FORMATO 69 SOLICITUD MODIFICACIÓN DE CONTRATO

Contrato:	CONTRATO DE OBRA PÚBLICA		
Número:	23001258 H4 DE 2023	Fecha:	23/04/2025
Objeto:	REALIZAR EL MEJORAMIENTO DE LA PISTA, CALLES DE RODAJE, FRANJAS DE SEGURIDAD, CANALES E INFRAESTRUCTURA COMPLEMENTARIA, INCLUYE SUMINISTRO E INSTALACIÓN DE AYUDAS VISUALES AEROPUERTO DE FLANDES (VF)		
Contratista:	CONSORCIO GP FLANDES Representante legal: Juan Carlos López Procopal S.A. (50%) Gisaico S.A.S (40%) Organización Edyfica S.A.S (10%)		
Interventor y/o Supervisor:	CONSORCIO AEROVIAS DE FLANDES Representante legal: Roselly Pájaro Fortich Epypsa (50%) Geprobras SAS (50%)		
Valor inicial del contrato:	\$ 48.620.604.781		
Plazo inicial de ejecución del contrato:	Plazo inicial: 19 MESES Pre-construcción 4 meses Construcción: 15 meses Clausula 4. Plazo del contrato		
Fecha de inicio del contrato:	28-05-2024	Fecha de terminación del contrato:	31-12-2025

- **Modificar el formulario 1 – Presupuesto oficial para incluir 9 ítems No previstos (NP) y ajustar cantidades según los diseños entregados en la etapa de apropiación, sin que esto genere adición ni prórroga.**

NP-01 REVESTIMIENTO DE CANAL EN CONCRETO F'C=21 MPA, E=10 CM Y PIEDRA PEGADA ESPESOR PROMEDIO 30 CM, PARA MANEJO DE AGUAS DE ESCORRENTÍA EN EL CANAL DE DESCOLE

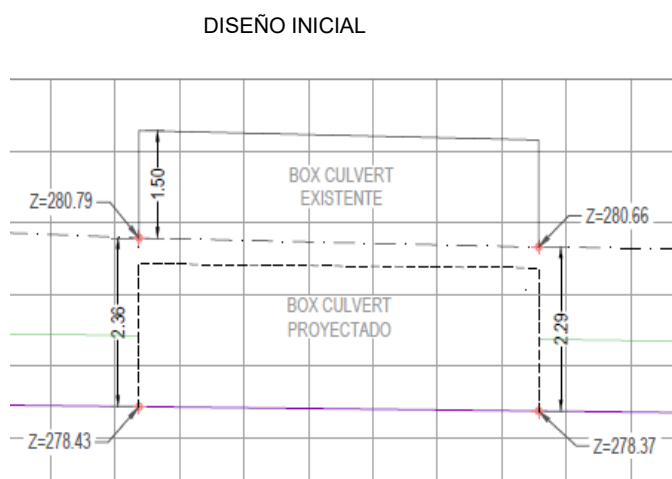
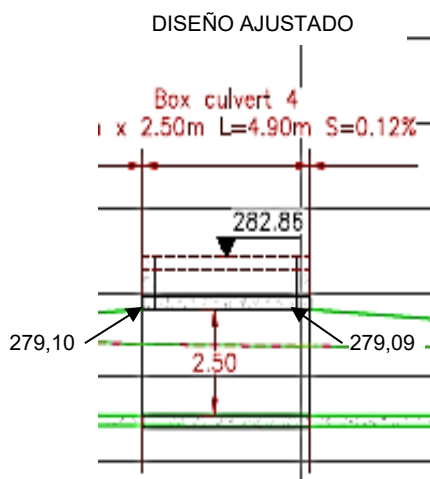
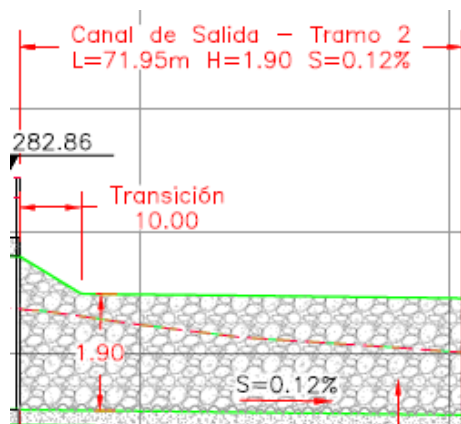
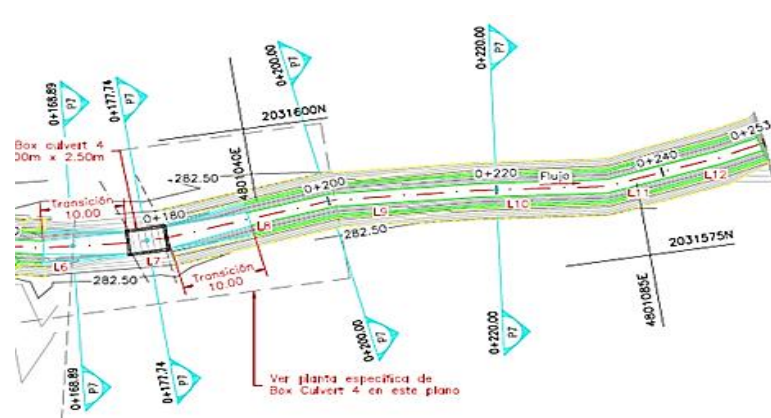
De acuerdo con los estudios hidráulicos proporcionados por nuestra consultoría, se llevaron a cabo ajustes en los alineamientos de las estructuras de drenaje con el objetivo de optimizar el diseño del canal de salida, reduciendo así la profundidad de excavación y minimizando posibles impactos en la estabilidad del predio privado, contiguo al aeropuerto aguas abajo.

Como se puede observar en los esquemas anteriores con el ajuste a los diseños de los canales se pudo disminuir en 67 cm la cota de la solera del box Coulvert de salida, que se encuentra por fuera de los predios del Aeropuerto.

CANAL TIPO IV CANAL DE SALIDA

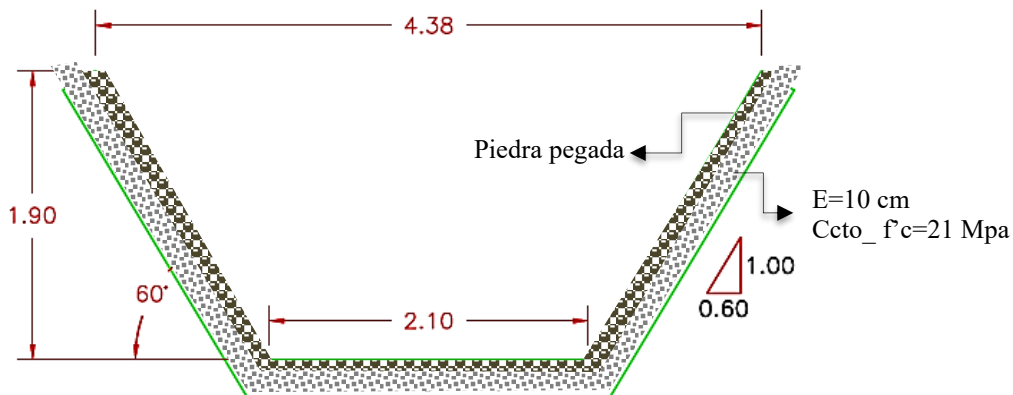
Es importante señalar que, aguas abajo del box Coulvert ubicado en la zona nororiental, en el predio privado adyacente al aeropuerto, se encuentra un canal natural de 72 metros de longitud que desemboca en el río Magdalena con una caída aproximada de 14 metros.

Dado que el flujo de agua de escorrentía podría generar socavación del material, poniendo en riesgo la estabilidad del terreno en dicho predio privado, se hace necesario implementar un revestimiento de piedra pegada en el canal, a fin de prevenir posibles daños estructurales y garantizar la seguridad del área.

Figura 35. Alternativa para intervención para franjas de seguridad y RESA

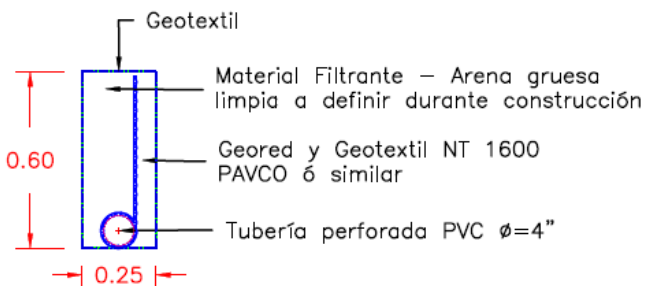
Con el fin de optimizar los recursos y siguiendo las recomendaciones de la FAA, para la conformación de la parte superior de las zonas de seguridad, se propone por parte del consorcio GP Flandes cambiar el ítem **3.4 - Recubrimiento con empradización, incluye suministro, transporte e instalación**, por la **instalación de un limo orgánico de 15 cm de espesor**, de fácil consecución en la zona, el cual tiene semillas de pastos que permiten una rápida germinación y cobertura vegetal que mitigue la emisión de material particulado, impidiendo el arrastre de sedimentos y protegiendo la superficie ante fenómenos erosivos.

NP-04, NP-05 y NP-06 FILTROS TIPO I (4"), II (6") Y III (8")

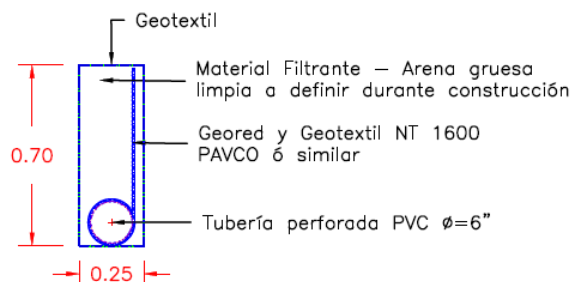
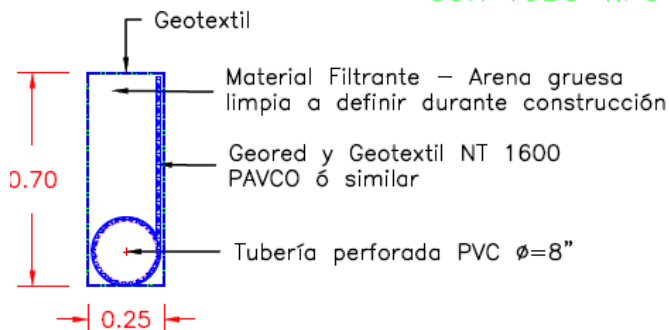
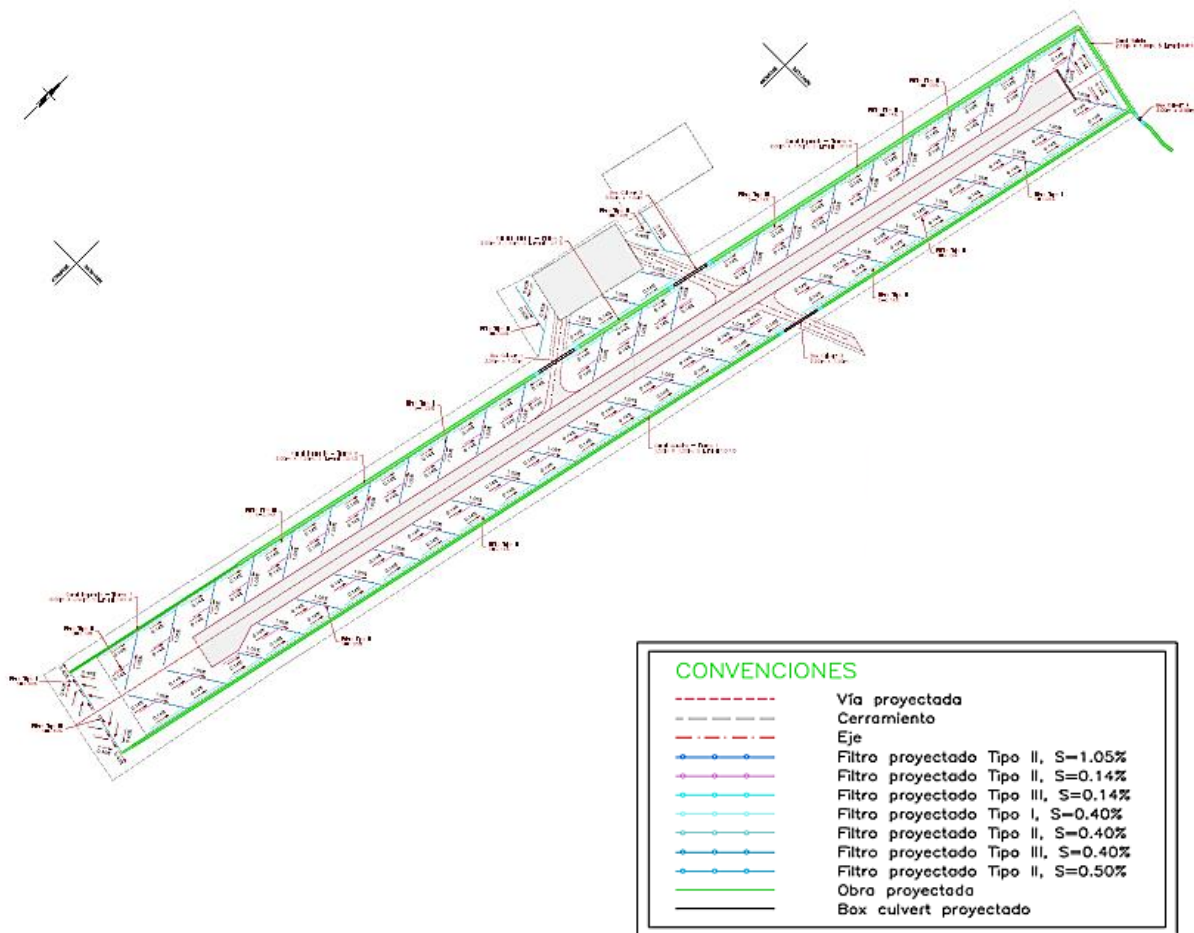
Desde el proyecto inicial se estableció la necesidad de construir un sistema de drenaje subsuperficial para garantizar el correcto funcionamiento de las nuevas estructuras, tanto en pista como en zonas de seguridad, de acuerdo al informe de geotecnia, donde se recomienda implementar filtros que ayuden a controlar la infiltración de aguas de escorrentía, y evitar eficientemente la aparición de espejos de agua en las zonas de la pista que podrían atraer las aves, y a su vez afectar la seguridad y el adecuado funcionamiento del aeropuerto; sin embargo, en el presupuesto no se encontró una partida para dicha actividad.

Durante la revisión y ajuste a los diseños se tuvo en cuenta esta recomendación del estudio inicial y se propuso la siguiente disposición:

Instalación de subdrenajes dispuestos en espina de pescado que pueden ser realizados en geodrén planar con tubería, para impedir que el agua deteriore la estructura, en atención a los suelos subyacentes y la necesidad de eliminar eficientemente los espejos de agua. Estos subdrenajes llegan hasta los canales laterales, entregando libremente en ellos. El detalle de estos filtros se presenta a continuación:

Para el filtro tipo geodrén con tubo se puede utilizar como material filtrante recebo, subbase, base, arena de río, arena gruesa o el mismo material de excavación siempre y cuando se garantice una buena permeabilidad mayor a 1×10^{-3} cm/s, un índice de plasticidad del material $IP < 7\%$ y un porcentaje de finos $< 20\%$.

Imagen NP07-1. Cuarto Eléctrico existente (no hay área disponible, no cumple RETIE)

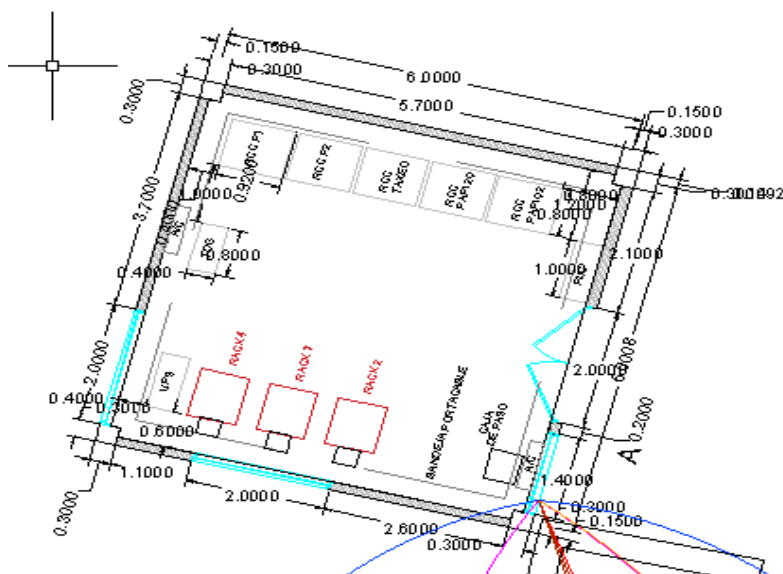
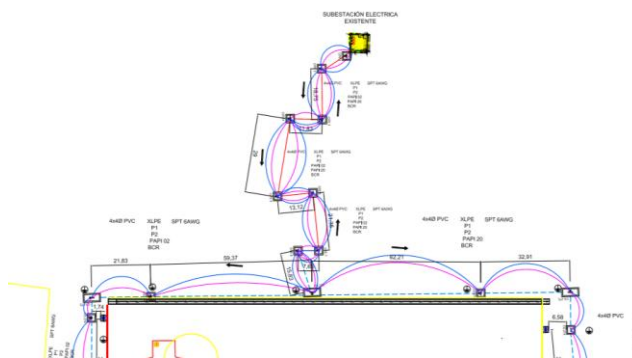
La creación de este NP da cumplimiento a las recomendaciones realizadas por la Interventoría Consorcio Aerovías De Flandes) en documento No. "CONCEPTO USO DE CUARTO TÉCNICO PARA LA INSTALACIÓN DE EQUIPOS ELÉCTRICOS No. CIAF-1322H32023-08 soportado por acta desarrollada en el Aeropuerto de Flandes con la Administración y Regional de la Aeronáutica Civil.

Imagen NP07-2. Cuarto Eléctrico existente adecuado (Cumple RETIE)

Ver adjunto plano 2/16V2 Diseño detalle de distribución de equipos Subestación.

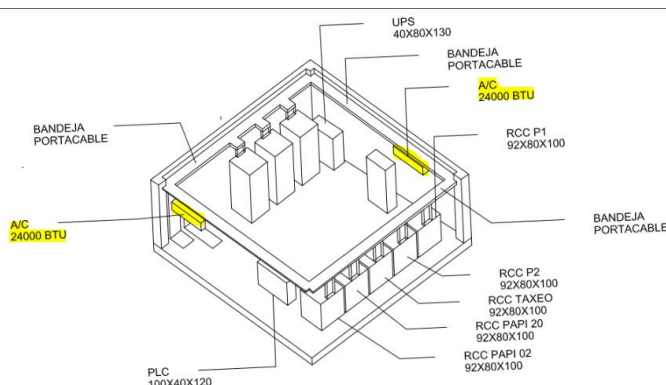
De acuerdo con la nueva configuración y equipos a suministrar en el aeropuerto, es necesaria y obligatoria la adecuación del cuarto asignado por la Aerocivil, para la instalación eléctrica de los equipos de reguladores de corriente, UPS y tablero eléctrico, en atención a las recomendaciones del RETIE en sus diferentes capítulos, además de esto la temperatura ambiente no es la adecuada para el correcto funcionamiento de los equipos, y al ser un cuarto que debe mantenerse cerrado y solo manipulado por personal autorizado, se hace necesaria la instalación de aire acondicionado.
